**Regionaler Richtplan  
Region Limmattal**

**Teilrevision 2025 Velo**

Erläuternder Bericht und  
Bericht zu den Einwendungen

Stand Delegiertenversammlung  
13. Mai 2026

Abbildung 1: Anpassung Wanderweg Schüracher, Urdorf

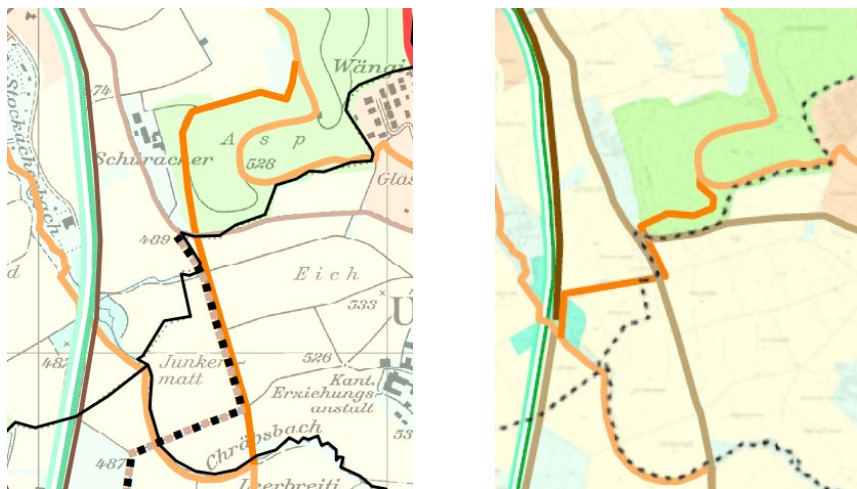
In der Richtplankarte ist der geplante Fuss- und Wanderweg Schüracher / Urdorf (vgl. Richtplantext, Kap. 4.4.2, Nr. 2) entlang des Chalchtarrenbachs zu streichen.

Im Richtplantext Kap. 4.4.2, Nr.2 ist zum Fuss- und Wanderweg als Koordinationshinweis festzuhalten, dass eine Abstimmung mit dem Revitalisierungsprojekt für den Chalchtarrenbach und mit dem Umbau des Hochwasserrückhaltebeckens Iltsmoos vorzunehmen ist.

Die ZPL kann der Argumentation der Fachstelle Landschaft nicht folgen. Auch wenn der Chalchtarrenbach revitalisiert wird, so kann auch in Zukunft ein Weg parallel zum Chalchtarrenbach geführt werden (ggf. verlegt). Eine komplette Streichung des Weges aufgrund der Revitalisierung ist nicht im Sinne der Gemeinde und der Region sowie der allgemeinen Öffentlichkeit. Denn bereits heute wird die Wegverbindung entlang des Bachs rege genutzt und entspricht einem breit abgestützten Bedürfnis. Ebenso stellt es eine wichtige Verbindung zwischen dem Stockächer und Schüracher dar. Dass

Die ZPL besteht auf der vorgeschlagenen Wegverbindung als wichtige Spange und weist den Antrag der Fachstelle Landschaft entschieden ab.

Der Antrag wird gutgeheissen.

Ein entsprechender Koordinationshinweis wird ergänzt.

Abbildung 3: Velobahn neu (Teilrevision RRP Limmattal 2025)

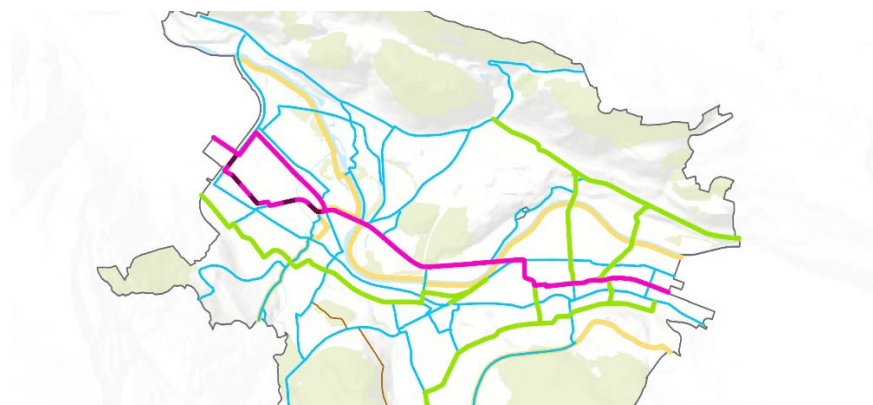
- **Koordinationshinweis zur Velobahn Route Überlandstrasse – Niderfeld:** Die Region hält an seiner Position fest, dass diese Route im Koordinationshinweis als «temporär» bezeichnet wird. Der Kanton hat in der 1. Vorprüfung darauf hingewiesen, dass damit kein Bauvorhaben begründet werden kann. Die Region argumentiert, dass im Niderfeld gemäss Gestaltungsplan ein Veloweg von 4.5 m geplant ist (mit Unterbrüchen bei

- **Platzierung der Themenkarte (Abb. 4.6) im Kapitel 4.5:** Der Kanton wünscht sich die Anpassung oder Streichung der Themenkarte, bzw. schlägt vor, den kantonalen Velonetzplan einzupflegen. Die Region lehnt dies entschieden ab. Die Themenkarte zeigt das Velonetz im Zielzustand und klassiert nach den Wegtypen (Velobahn, Hauptverbindung und Nebenverbindung sowie als Informationsstand die Freizeitverbindungen). Etwaige Fehler wurden in der Themenkarte behoben. Die Darstellung des kantonalen Velonetzplans wird von der Region kategorisch abgelehnt. Der kantonale Velonetzplan ist ein kantonales Arbeitsinstrument ohne behördenverbindlichem Status. Zudem ist der kantonale Velonetzplan an vielen Stellen nicht mehr aktuell, weist Fehler auf, was zu Verwirrung sorgen würde.

den Plätzen), was gemäss den Standards einer Velobahn entspricht. Die Realisierung eines 4.5 m Veloweges entlang der Überlandstrasse ist aus Sicht der Region nicht realisierbar – insbesondere die Unterführung der Geleise. Deshalb strebt die Region nach wie vor die nördliche Variante der Velobahn an (Wegführung nördlich der Geleise mit zukünftiger Gleisquerung).

Abbildung 4: Differenz D04\_001

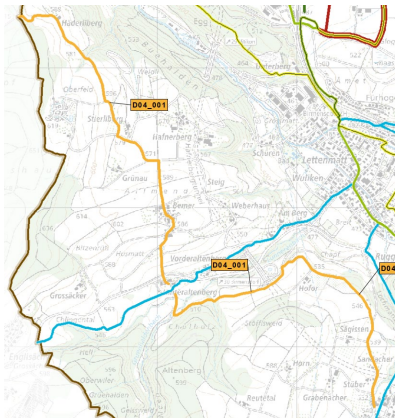
**Begründung/ Anpassung:** Die Überquerung der Lielistrasse ist im Bereich Altenberg zu präzisieren. Eine sichere und komfortable Überquerung ist östlich von Altenberg (Gemeinde Birmensdorf) mit Hilfe einer Brücke möglich.

**Weitere Anpassung auf Anfrage der Gemeinde:** Die Festlegung für die Veloverbindung zwischen der Husmattstrasse und dem Flurweg Kat.-Nr. 3234 ist nicht sinnvoll. Zwar existiert eine Wegparzelle, die aber sehr steil und nicht ausgebaut ist, sowie eine Breite von nur 1.5m aufweist. Die Veloverbindung soll deshalb umgeleitet werden, sodass die Velos auf genügend breiten und genügend ausgebauten Verkehrsflächen fahren können (siehe Abbildung 5).

Abbildung 6: Differenz D04\_003

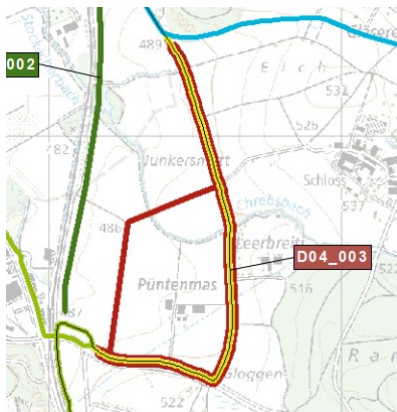
Im regionalen Richtplan ist nicht die aktuell ausgeschilderte SchweizMobil-Linienführung gemäss VNP eingetragen, sondern die veraltete Alternativroute gemäss Planung SchweizMobil 2030.

Abbildung 7: Differenz D04\_005

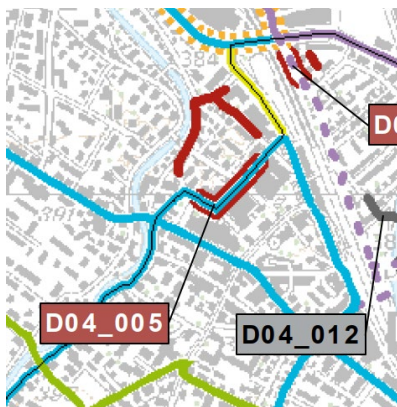
**Betrifft:** Das AFM wünscht eine Wegführung entlang der Merkurstrasse als Verbindung an den Bahnhof und eine Streichung der Wegführung über die Reppischstrasse.

**Rückmeldung aus Anhörung:** Die Stadt Dietikon hat beantragt, an der Wegführung entlang der Reppischstrasse festzuhalten. Die Merkurstrasse ist eine zu stark befahrene Verbindung und für den Velobetrieb deshalb ungeeignet. Die Region hat den Antrag der Stadt Dietikon gutgeheissen.

Abbildung 8: Differenz D04\_006

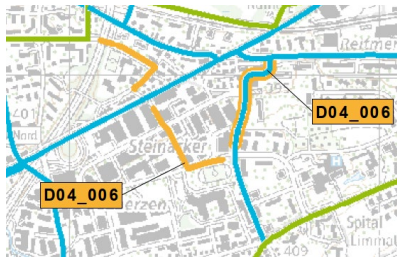
**Beschreibung:** Gemäss regionalem Richtplan soll die Verbindung via Unterführung Bernstrasse statt über Knoten Schönenwerd geführt werden, da dieser stark befahren ist.

Der Kanton weist darauf hin, dass die Verbindung über die Wiesenstrasse aufgehoben werden soll, wenn die Verbindung über den Knoten Schönenwerd keine Schwachstellen mehr vorweist. Die Region lehnt dies ab. Die Begründung kann in der Beilage (Eintrag 7) eingesehen werden.

Abbildung 9: Differenz D04\_007

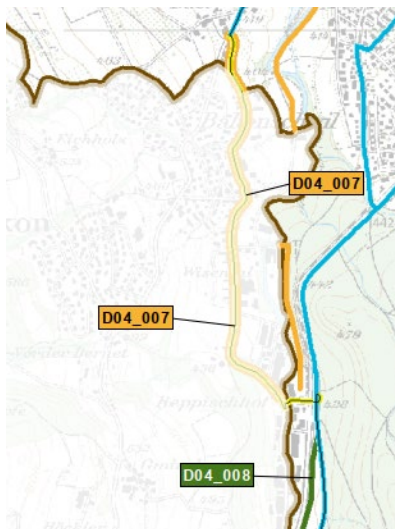
**Begründung/ Anpassung:** Im Velonetzplan wird die SchweizMobil-Route Nr. 51 über die Industrie-/Baltenschwiler-/Hasenbergstrasse (Kanton AG) geführt.

Gemäss SchweizMobil 2030 ist eine Verschiebung an die Reppisch vorgesehen.

Im regionalen Richtplan ist die gemäss SchweizMobil 2030 vorgesehene Route enthalten (Veloweg bestehend/geplant), bei der aktuell ausgeschilderten Route fehlt im RRP ein kleines Stück auf der Baltenschwilerstr. kurz vor der Einmündung in die Hasenbergstrasse.

Abbildung 11: Differenz D04\_014

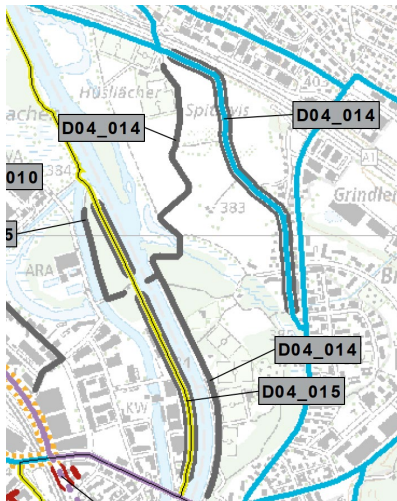
**Beschreibung:** Die Verbindung Geroldswil-Fahrweid wird im regionalen Richtplan via die Sportanlage Dornau statt wie im Velonetzplan via Brunau geführt.

Der Kanton sieht die Strecke über den Werdweg nicht als alltagsroute von regionaler Bedeutung und möchte diese Wegführung streichen. Die Region lehnt diesen Antrag ab. Die Begründung ist in der Beilage (Eintrag 8) enthalten.

**Begründung/ Anpassung:** Ergänzung der Linienführung über Brunau gemäss Velonetzplan aber Beibehaltung der Führung über die Sportanlage Dornau. Die neue Verbindung wird als Veloweg geplant in den regionalen Richtplan aufgenommen.

Abbildung 12: Differenz D04\_901

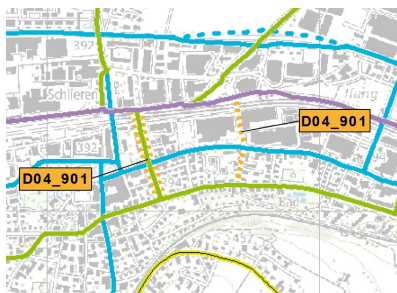
**Beschreibung:** Die Verbindung 04\_058 des Velonetzplans (inkl. geplanter Bahnunterführung) soll von der Grabenstrasse auf die Allmend-/Wagistrasse verschoben werden.

Abbildung 13: Differenz D04\_902

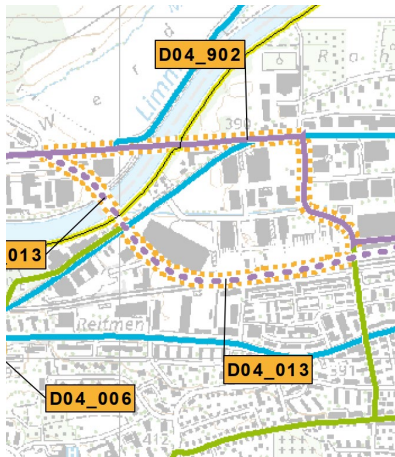
**Beschreibung:** Der Abschnitt über die alte Eisenbahnbrücke gemäss Velonetzplan fehlt im regionalen Richtplan. Daher Ergänzung der Linie.

Abbildung 15: Dietikon, Streichung Wegführung Neumattstrasse

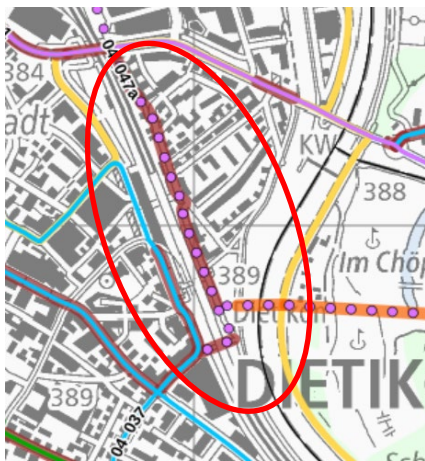
Weiter wurde der Abschnitt des *geplanten Veloweges* auf der Neumattstrasse in Dietikon entfernt. Der Abgleich mit dem kommunalen Velorichtplan der Gemeinde Dietikon hat gezeigt, dass dieses Teilstück als kommunale Verbindung festgelegt wurde und somit nicht im regionalen Richtplan enthalten sein muss.

Die Stadt Dietikon hat vorgeschlagen, eine neue Verbindung von der Poststrasse unter der Unterführung durch über den Limmatweg bis zur Überlandstrasse einzutragen. Dadurch wird der Bahnhof Dietikon südlich und nördlich der Geleise an die Velobahn) angeschlossen.

Abbildung 16: Dietikon, Streichung Wegführung Brüggligweg

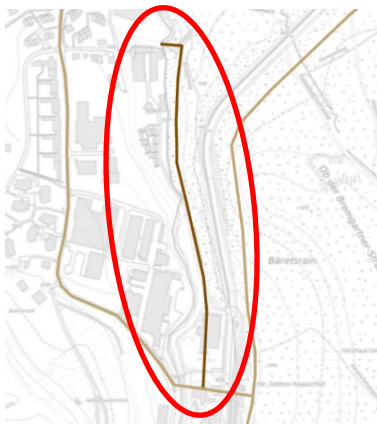
Der *geplante Veloweg* beim Brüggligweg in Dietikon, wird aus dem regionalen Richtplan entfernt. Er stimmt weder mit dem Velonetzplan noch mit dem kommunalen Velorichtplan überein.

Abbildung 17: Neue Veloverbindungen Stadt Schlieren (neue Ergänzungen rot umkreist)

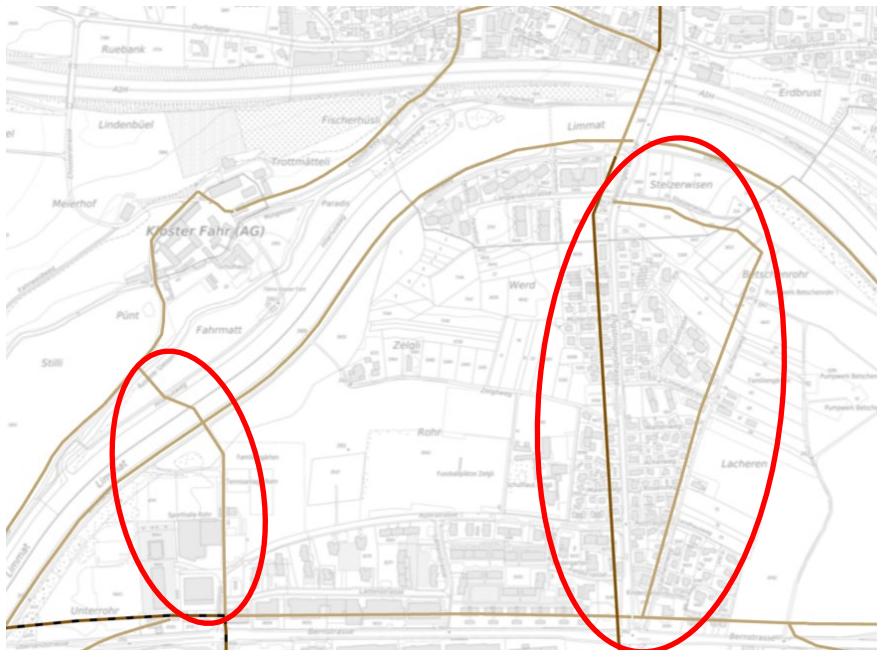
Auf Anfrage der Gemeinde Schlieren wurden zwei Nebenverbindungen als *Veloweg bestehend* ergänzt. Diese Verbindungen wurden mit dem Mobilitätskonzept des Projektes «Lebendige Limmat» verabschiedet. Die Verbindung entlang des Lachernweg bietet eine alternative Route zur Engstringerstrasse. Der Steg beim Kloster Fahr verbindet die zukünftigen Limmatterrassen mit dem Kloster und bildet eine wichtige Querung der Limmat für den Erholungsraum. Ebenso ist es eine sichere und schöne Anbindung an die Velobahn für Unterengstringen. Der Steg über die Limmat ist bereits als Massnahme im Agglomerationsprogramm 5. Generation verankert.

Der Kanton lehnt die Aufnahme der beiden ergänzenden Wegführungen ab. Die Verbindungen sind auf kommunaler Stufe zu verankern. Die Region hat diese Einwendung gutgeheissen und aus dem Entwurf der Teilrevision Velo gestrichen.
